<b>Van</b>	Adviesteam Dijkontwerp
<b>Aan</b>	Yvonne van Kruchten (Waterschap Limburg, project Lob van Gennepe)
<b>Door</b>	Ruben Jongejan, Robert Vos
<b>Betrokken</b>	-
<b>Review</b>	Bob van Bree
<b>Kopie aan</b>	Bart van Bussel (Infram, Lob van Gennepe), Herm-Jan Barneveld (HKV, Lob van Gennepe)
<b>Datum</b>	13 juli 2020
<b>Versie</b>	2
<b>Onderwerp</b>	Advies nr. 53: Lob van Gennepe – Review hydraulische berekeningen t.b.v. afweging alternatieven

## 1. Inleiding

**Figuur 1. Schematische weergave van de doorwerking van de onzekerheid over de Q-H relatie in de waterstand met een bepaalde overschrijdingskans of herhalingsjijd.**

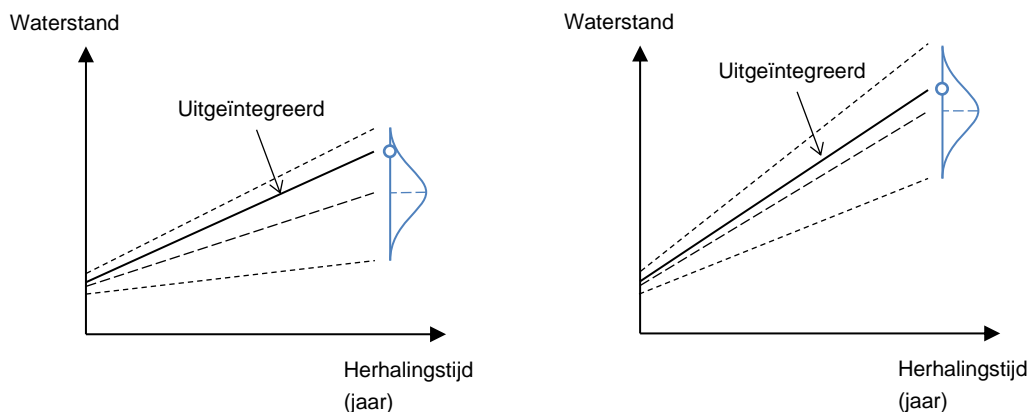
groter als er meer onzekerheid is over de waterstand die bij een bepaalde afvoer hoort. Concreet: de *gemiddelde waterstand* bij de 1/3.000-jaar afvoergolf is *lager* dan de 1/3.000-jaar waterstand (de uitwerking in [4] gaat hieraan voorbij). De achtergrond hiervan is dat het meenemen (uitintegreren) van onzekerheden leidt tot een grotere kans op niveauoverschrijdingen. Het effect hiervan is schematisch weergegeven in Figuur 1 (linksonder beginnen met lezen).

De onzekerheid over de afvoergolf werkt bij de verschillende alternatieven nogal verschillend door (zie [4]). Dit betekent dat het effect van de onzekerheid over de afvoergolf de onderlinge verschillen tussen de alternatieven kan beïnvloeden. Het is daarom raadzaam om te tonen hoe deze onzekerheid doorwerkt in de verschillen tussen de uiteindelijke overschrijdingskansen van de benedenstroomse waterstanden (ofwel: in de verschillen tussen de uiteindelijke waterstandsfrequentielijnen).

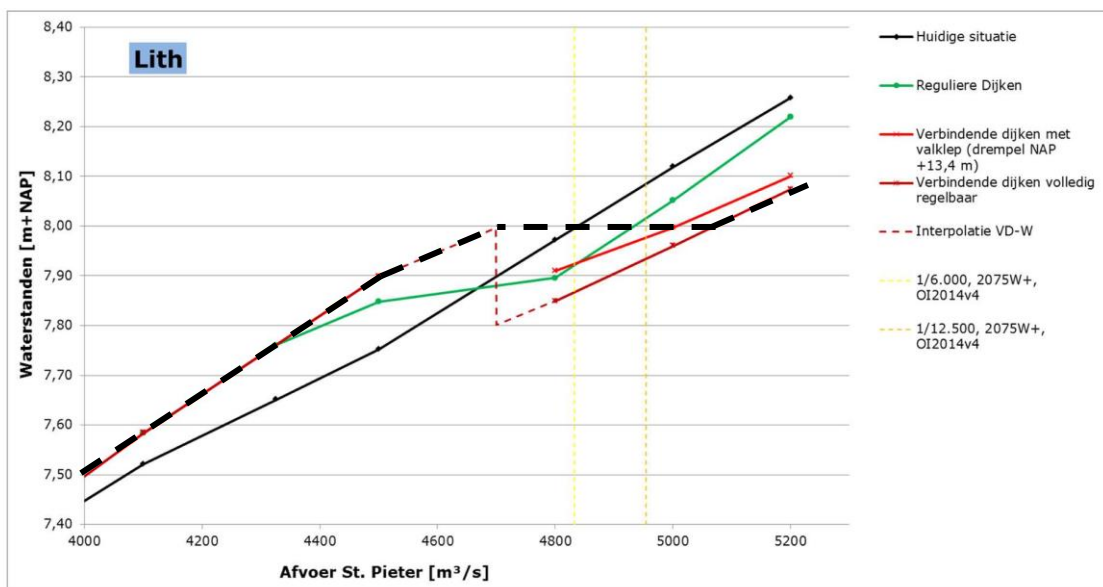
- De Q-H relaties zijn niet voor alle alternatieven monotoon stijgend. Bij alternatief VD-W daalt de waterstand bij inzet van de waterberging tot onder de waterstand vlak voor inzet, bij een lager debiet. Hieronder wordt daar nader op ingegaan.

De vraag of het verschil in het waterstandsverlagend effect stroomafwaarts tussen de alternatieven Reguliere Dijken (RD) en Verbindende Dijken met Waterkerende instroomvoorziening (VD-W) beperkt is tot circa 5 cm, is terug te voeren op berekeningsresultaten voor een afvoer van 5.000 m<sup>3</sup>/s uit tabel 2 op pag. 36 uit [3]. Figuur 3, afkomstig uit [1], is hiermee grofweg<sup>6</sup> in overeenstemming. Bij een deterministische, monotoon stijgende relatie tussen afvoer en waterstand zijn de getallen langs de horizontale as in Figuur 3 te beschouwen als niet-lineair verschaalde herhalings tijden. Voor alternatief VD-W is deze 'waterstandsfrequentielijn' niet monotoon stijgend: de waterstand bevat een sprong omlaag. Als hier rekening mee wordt gehouden, dan wordt de 'waterstandsfrequentielijn' verkregen die met een onderbroken zwarte lijn is ingetekend in Figuur 3. In de oorspronkelijke figuur is het opgaande deel voorafgaand aan de sprong ten onrechte gestippeld ingetekend, waardoor een verkeerde indruk wordt gegeven van het verloop van de 'waterstandsfrequentielijn'. Voor een herhalings tijd van 5.000 jaar (afvoer van ca. 4.800 m<sup>3</sup>/s bij Borgharen zonder statistische onzekerheid) is het verschil 10 cm (klep) of 15 cm (regelbaar) en steekt het alternatief VD-W ongunstig in plaats van gunstig af tegen het alternatief RD.

Gelet op het bovenstaande is het raadzaam om waterstandsfrequentielijnen op basis van de huidige berekeningsresultaten te construeren en daarmee de effectiviteit van de waterbergende werking van het gebied te bepalen. Dat vereist geen nieuwe modelberekeningen, hooguit een nabewerking/andere weergave van de beschikbare berekeningsresultaten.
